Informacja o pytaniach i udzielonych odpowiedziach

Dotyczy: Dostawa i usadowienie dwóch modułowych miejsc ukrycia ochronnego kat. U1 w ramach realizacji zadania inwestycyjnego pn.: „Zakup ukryć betonowych/modułowych (projekt, przygotowanie terenu i usadowienie)”

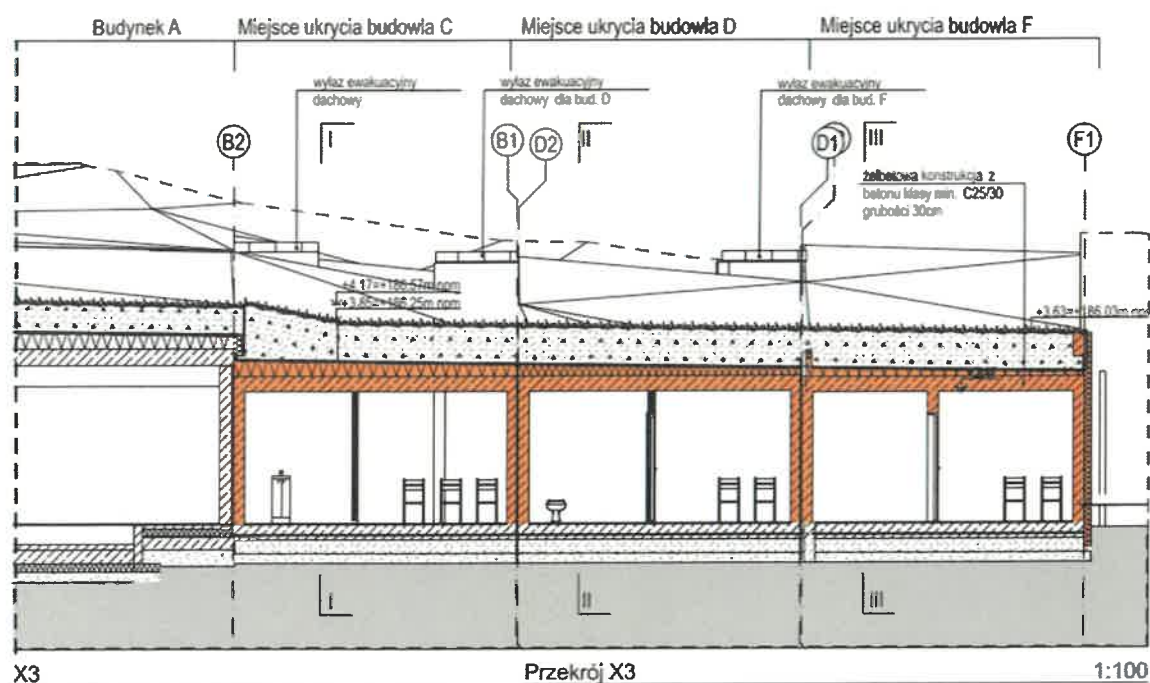
1. Pytanie: Czy Zamawiający zakłada warstwę gruntu grubości 70 cm na stropie budynków D i F? Jeżeli nie to jaką?

- **Odpowiedź:** Tak, Zamawiający zakłada warstwę gruntu grubości 70 cm na stropie budynków D i F, zgodnie z poniższym przekrojem.

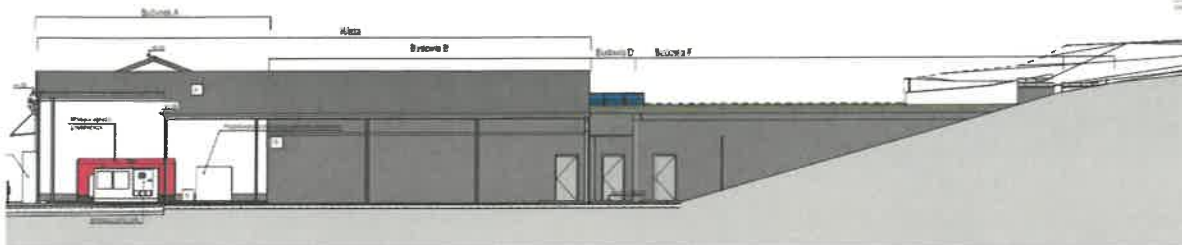
2. Pytanie: Zgodnie z projektem ściana pomiędzy budynkami D i F jest nieocieplona - prosimy o potwierdzenie. Dodatkowo prosimy o informację Czy ściana podłużna budynku F długości około 21 metrów od strony przeciwnej niż budynek D będzie obsypana na całej wysokości?

- **Odpowiedź:** Ściana podłużna budynku F będzie częściowo obsypana, zgodnie z poniższym rzutem.

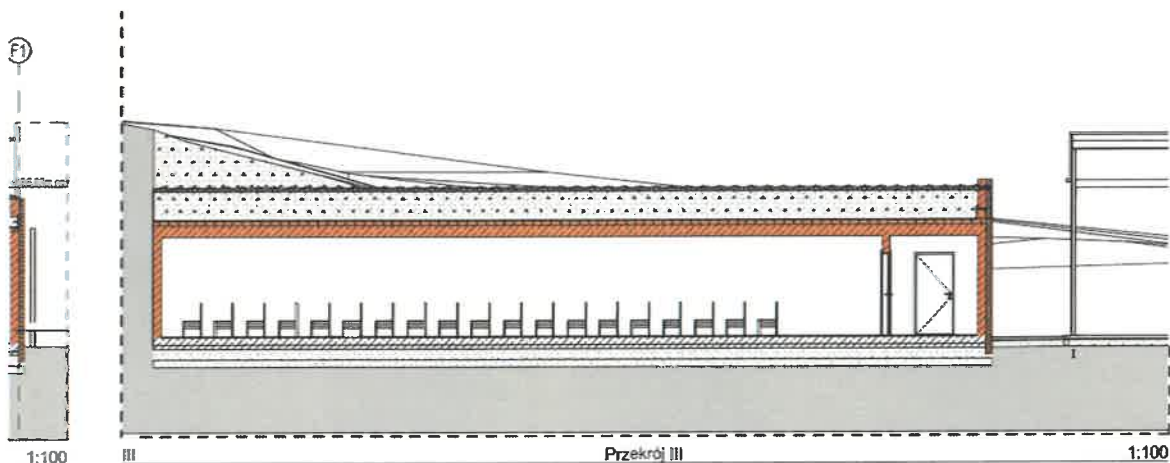
4. Pytanie: Jaka jest konstrukcja i rzeźna dachu projektowanego budynku A. Może mieć to wpływ na analizę zagruzowania.

- **Odpowiedź:** Zgodnie z poniższym przekrojem.
